DFS/DFSN ディスプレイ固定部品 - 1軸タイプ 仕様変更

DFS-AA

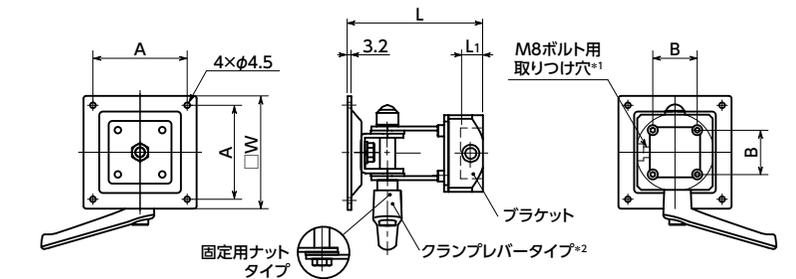
- *1: 六角穴付き低頭ボルト (M8×16mm) が付属しています。
- *2: クランプレバータイプDFSのクランプレバーの止めねじを六角穴付きからヘキサロピュラ穴付きに変更しました。

DFS-PB

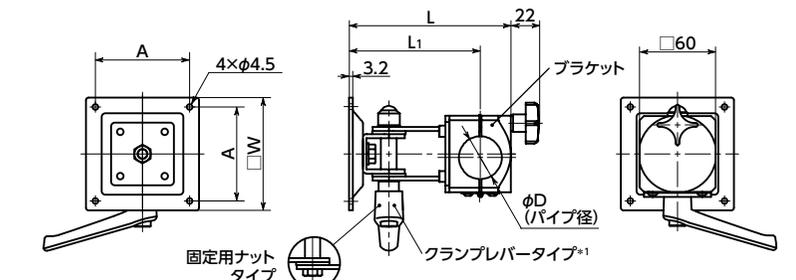
- *1: クランプレバータイプDFSのクランプレバーの止めねじを六角穴付きからヘキサロピュラ穴付きに変更しました。
